Mission régionale d'autorité environnementale

**Avis délibéré
sur le projet de création d'un hôtel de messagerie urbaine
à Paris – 17ème arrondissement (75)**

N° APJIF-2023-042
en date du 09/08/2023

Figure 5: Plan de localisation des points de mesure des concentrations de NO₂ et valeurs obtenues - Source : étude d'impact, p. 106

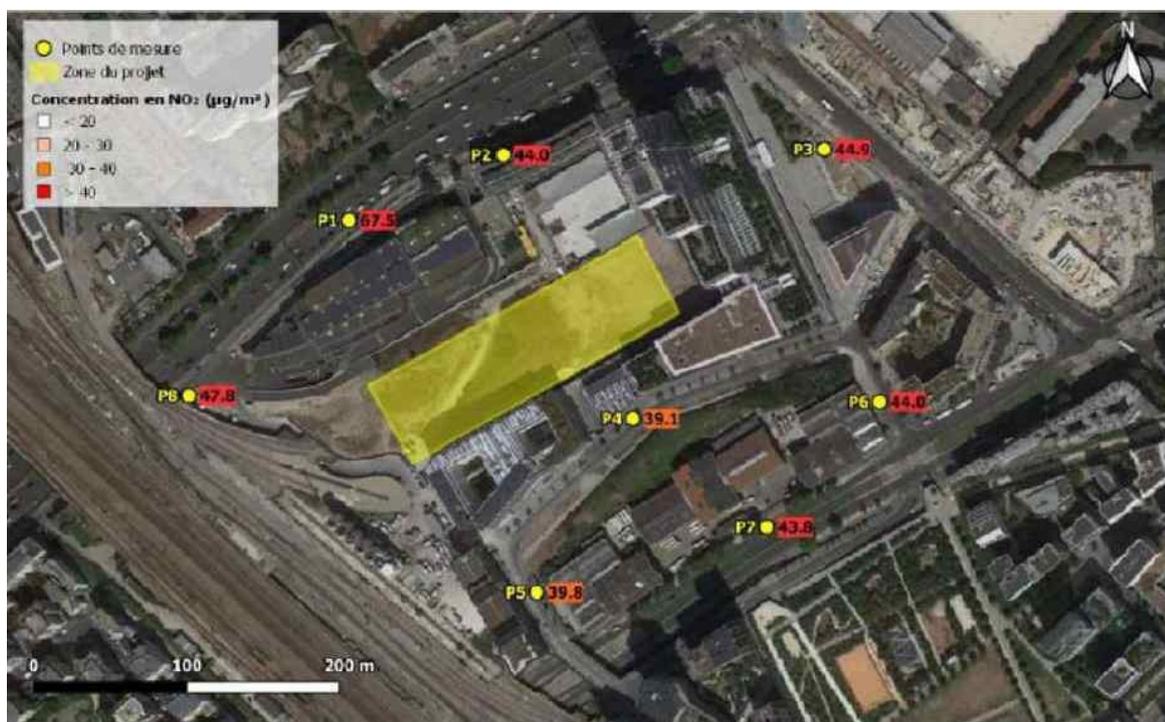
- d'expliquer les prévisions de hausse des émissions atmosphériques (allant jusqu'à 10%) liées au projet sur les grands axes autour du site d'implantation, et la cohérence de ce constat avec la conclusion d'un impact négligeable du projet sur la qualité de l'air ;

Figure 9: Synthèse planimétrique des mesures favorables à la biodiversité - Source : étude d'impact, p. 297

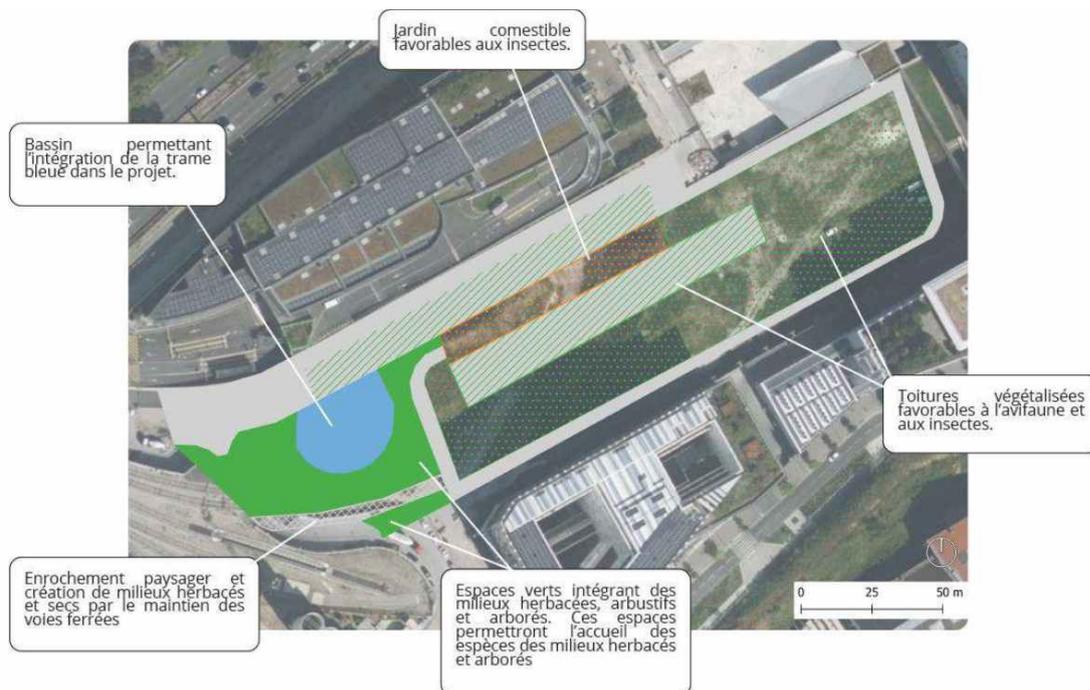
L'Autorité environnementale estime que ces mesures sont globalement adaptées et pertinentes au regard du contexte très urbain du secteur. Elle observe toutefois que l'étude d'impact conclut (p. 302) qu'« au regard des enjeux mis en évidence et les mesures d'évitement et de réduction proposées, les impacts résiduels sont faibles à négligeables », en présentant (p. 303-306) un tableau de synthèse de ces mesures « avec justification de [leur] efficacité et évaluation des impacts résiduels » pour les treize espèces protégées pré-identifiées.

Or, pour l'Autorité environnementale, l'évaluation des impacts résiduels potentiels sur la biodiversité ne doit pas se limiter aux seules espèces protégées, mais concerner l'ensemble des cortèges faunistiques et floristiques présents sur le site, où ont pu être observées des espèces tant ordinaires que remarquables, bien que ne faisant pas l'objet d'une protection réglementaire.

Par ailleurs, s'agissant plus particulièrement des espèces protégées, la conclusion du tableau précité, selon lesquelles « il n'y a pas de remise en cause du bon accomplissement des cycles biologiques » de l'ensemble de ces espèces, reste à démontrer et à évaluer plus finement, au même titre que la qualification de faibles à négligeables des impacts résiduels sur la biodiversité. À cet égard, l'Autorité environnementale estime qu'il est nécessaire de mieux étayer l'absence de toute mesure de compensation, et donc de l'obligation de solliciter une demande de dérogation à l'interdiction de destruction des espèces protégées ou de leurs habitats.

- démontrer le caractère faible à négligeable des impacts résiduels du projet sur la biodiversité, tant en ce qui concerne les espèces protégées, que les espèces plus ordinaires,
- justifier par conséquent l'absence de toute mesure de compensation à prévoir dans le cadre d'une demande de dérogation au titre des espèces protégées.

Figure 14: Plan des flux en phase d'activité - Source : étude d'impact, p. 59

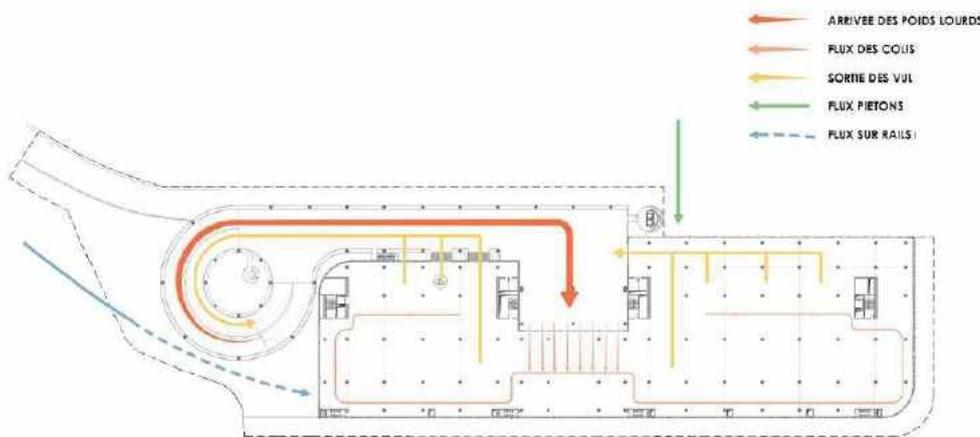
L'Autorité environnementale relève que l'étude d'impact ne prend pas en compte, à ce stade, le trafic ferroviaire généré par le projet en substitution totale ou partielle du trafic routier entrant. Elle précise en effet que « l'impact lié au transport est uniquement routier, l'entreprise n'utilisant pas d'autres moyens de transport, sauf pour les salariés qui pourront venir sur le lieu en transports en commun » (p. 238). La raison en est sans doute, notamment, que le scénario d'exploitation de la desserte ferroviaire du site n'est pas encore arrêté, le maître d'ouvrage indiquant qu'« il a été envisagé l'étude de 2 scénarios d'exploitation pouvant être réalisés à court et moyen terme » (p. 45). Toutefois, le calendrier de réalisation de cette étude de faisabilité et l'échéance prévisible de la mise en service du raccordement ferroviaire envisagé ne sont pas précisés.

Pour l'Autorité environnementale, il sera nécessaire d'actualiser l'étude d'impact une fois que seront définies les modalités de cette desserte ferroviaire, qui constitue l'une des justifications importantes du projet et l'une de ses caractéristiques potentiellement les plus intéressantes au point de vue environnemental.

Elle estime également que, compte tenu de l'effectif d'employés pressenti sur le site en phase d'exploitation (660 personnes en équivalents temps plein) et des conditions favorables d'accès au site par les transports en commun et les modes actifs, il importe d'évaluer et d'encourager davantage le recours par les salariés aux modes de déplacement alternatifs aux modes motorisés individuels. Les mesures prévues à cet égard (notamment l'incitation au covoiturage et la mise en place d'un parking vélo sécurisé pour les employés) méritent également d'être précisées.

- préciser les mesures prévues pour encourager le recours aux modes de déplacement alternatifs aux modes motorisés individuels, notamment le nombre, la localisation et l'accessibilité des emplacements dédiés aux vélos, et d'en évaluer l'efficacité pour, le cas échéant, les renforcer ;
- présenter le calendrier précis d'étude et de mise en exploitation de la desserte ferroviaire du site, et compléter ou, à défaut, actualiser dès que possible l'étude d'impact en conséquence, compte tenu du report modal attendu.
